Θέμα: Κοινοβουλευτικός Έλεγχος
Σχετ.: Η υπ' αριθμ. πρωτ. 1466/18-09-2014 Αναφορά

Σε απάντηση του (α) σχετικού εγγράφου σας που αφορά τα περιγραφόμενα στο (β) σχετικό έγγραφο της Γενικής Δ/σης Τοπικής Αυτοδιοίκησης του ΥΠ.ΕΣ, Δ/ση Τεχν. Υπηρεσιών, Τμήμα Τεχνικών Έργων σχετικά με την (γ) σχετική ερώτηση του Βουλευτή κ. Ν. Νικολόπουλου με θέμα που αφορά τη διαμόρφωση πεζοδρομίου στη περιοχή της Παραλίας Πατρών (σημείο «ΠΙΚΠΑ») που μας έχει κοινοποιηθεί, σας ενημερώνουμε ότι :

ΘΕΜΑ: Διαπλάτυνση οδού 28^{ης} Οκτωβρίου, ορίου του οικοπέδου όπου πραγματοποιείται το έργο της Πράξης: «Κατασκευή Νέας Μονάδας Σπαστικών Παίδων-Κέντρο ημερήσιας Φροντίδας Πατρών» ΠΡΟΥΠΟΛΟΓΙΣΜΟΣ : 2.644.500 Ευρώ (C) , MIS: 373260 , Αναδόχου: ΓΕΩΓΕΝΕΣΙΣ Α.Ε

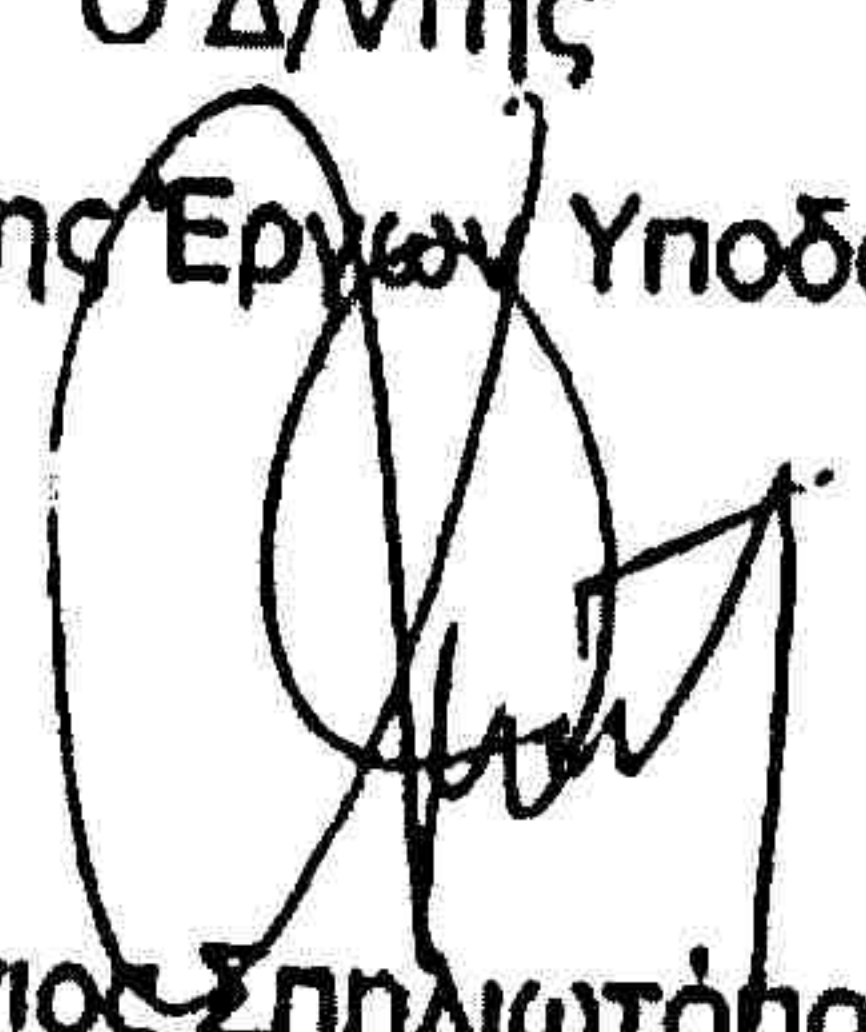
2. Προκειμένου όμως να κατασκευαστεί πεζοδρόμιο για λόγους ασφαλείας, πλάτους τουλάχιστον 1.00 μ. επί της οδού 28^{ης} Οκτωβρίου, από τη συμβολή της με τη Π.Ε.Ο. έως τις Σιδηροδρομικές γραμμές του ΟΣΕ, πρέπει η περίφραξη της ιδιοκτησίας του ΠΙΚΠΑ να μεταφερθεί εσώτερα αυτής αφήνοντας σε κοινή χρήση λωρίδα πλάτους τουλάχιστον από 0,65μ. στη συμβολή της με τη Π.Ε.Ο. έως 0,85 στη συμβολή της με την ιδιοκτησία ΟΣΕ, από τη σημερινή της θέση και σύμφωνα με το προτεινόμενο σχέδιο πόλεως της περιοχής.

4. Ο Δήμος Πατρέων και η Δ/ση Έργων Υποδομής αυτού, θα προχωρήσουν άμεσα στη κατασκευή του πεζοδρομίου, εφόσον εξασφαλιστεί η ανωτέρω κοινόχρηστη λωρίδα, στο αντίστοιχο πλάτος αυτής.
